Informe Consolidado de Solicitud de Aclaraciones, Rectificaciones y/o Ampliaciones Complementario a la Declaración de Impacto Ambiental del Proyecto "Parque Solar Alicanto"

Nombre del Titular : PSF Alicanto Solar SpA
Nombre del Representante Legal : Hugo Alejandro Tardel
Dirección : Príncipe de Gales 5921, oficina 1602, La Reina.

El presente Informe Consolidado de Solicitud de Aclaraciones, Rectificaciones o Ampliaciones a la Declaración de Impacto Ambiental del proyecto "Parque Solar Alicanto", contiene las observaciones generadas en virtud de la revisión de la Adenda.

En la Figura 5.11 del anexo antes indicado, se puede observar la ubicación de los centros de transformación respecto de las áreas de relevancia para anfibios:

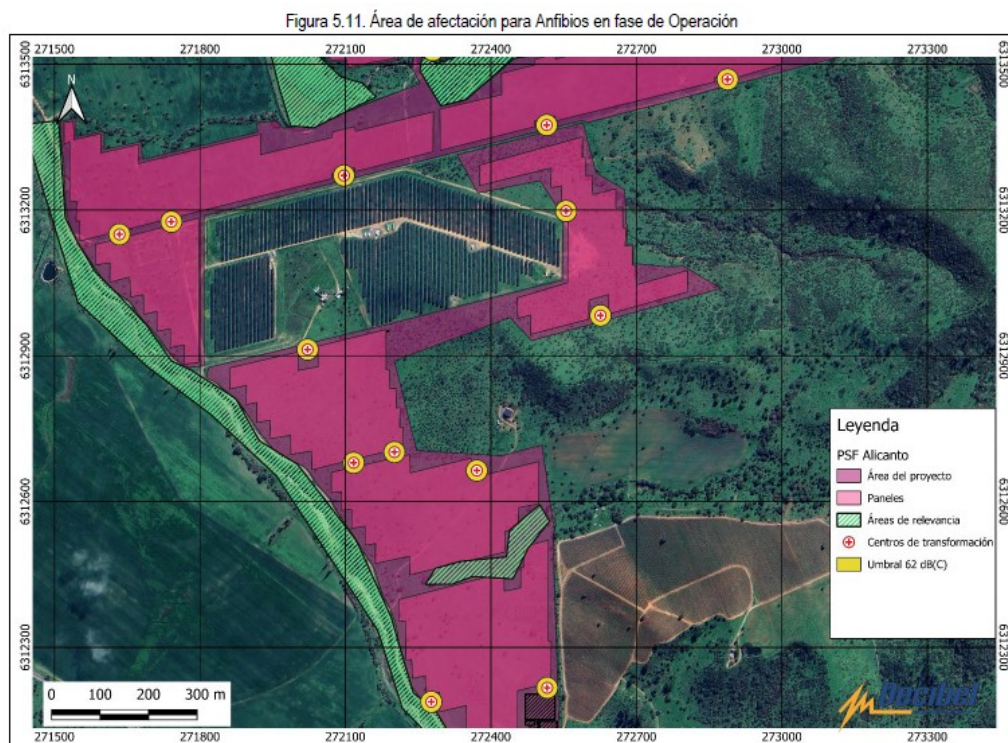
- a) El Titular señala: *“Para el caso de anfibios, el umbral de 62 dB(C), y un tipo de efecto conductual en anfibios, se tiene un buffer de afectación de 22 metros desde los centros de transformación ubicados en el parque, pudiendo verse afectados en caso de que las especies se encuentren en el sector sur del proyecto”.*

Dada la cercanía de algunos transformadores al estero Casablanca el titular deberá implementar medidas de protección y/o cuidado para proteger a los anfibios del estero Casablanca en la fase de operación; estas acciones deben ser asumidas como un compromiso ambiental voluntario y detalladas utilizando el formato de la tabla 3 del presente informe consolidado.
